WATERSCHAP HULSTER AMBACHT

FAXBERICHT

Onderwerp : Concept-plan demonstratievakken, opmerkingen.

CONCEPT-PLAN DEMONSTRATIEVAKKEN (P

Figuur 1. Ligging van de demonstratievakken

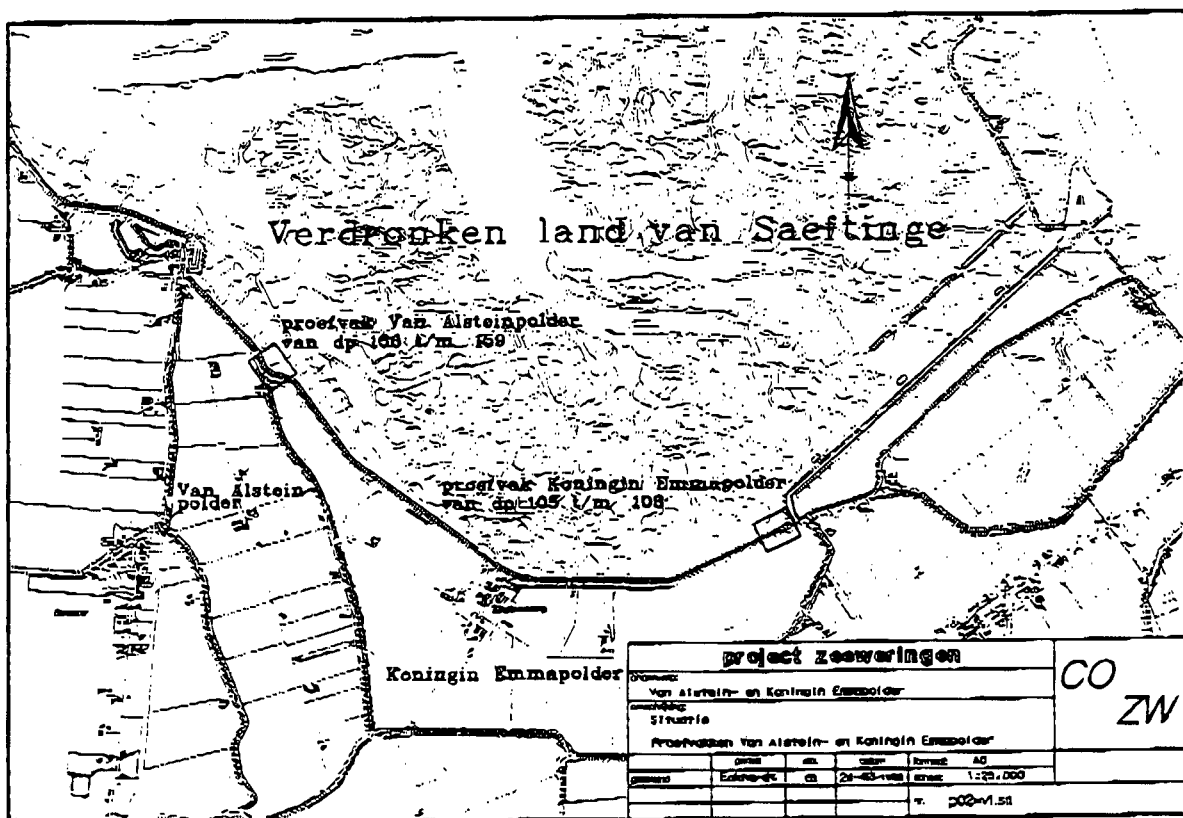
X De twee demonstratievakken maken deel uit van de dijk langs de Koningin Emmapolder en de Van Alsteinpolder. De lengte van elk demonstratievak bedraagt circa 300 meter en grenzen aan het buitendijks gelegen natuurgebied 'Het Verdronken Land van Saeftinge'. De vakken voor de Koningin Emmapolder ligt tussen dijkpaal 105 en dijkpaal 108 nabij het Emmaplateau. In het gedeelte waarin dit demonstratievak is gesitueerd komt zeer veel veek voor. Het andere demonstratievak ligt op de overgang tussen de Koningin Emmapolder en de Van Alsteinpolder tussen dijkpaal 156 en dijkpaal 159. In dit gedeelte komt nauwelijks of geen veek voor. De situatie is schematisch weergegeven in Figuur 1. Het beheer van de dijk berust bij het Waterschap Hulster Ambacht.
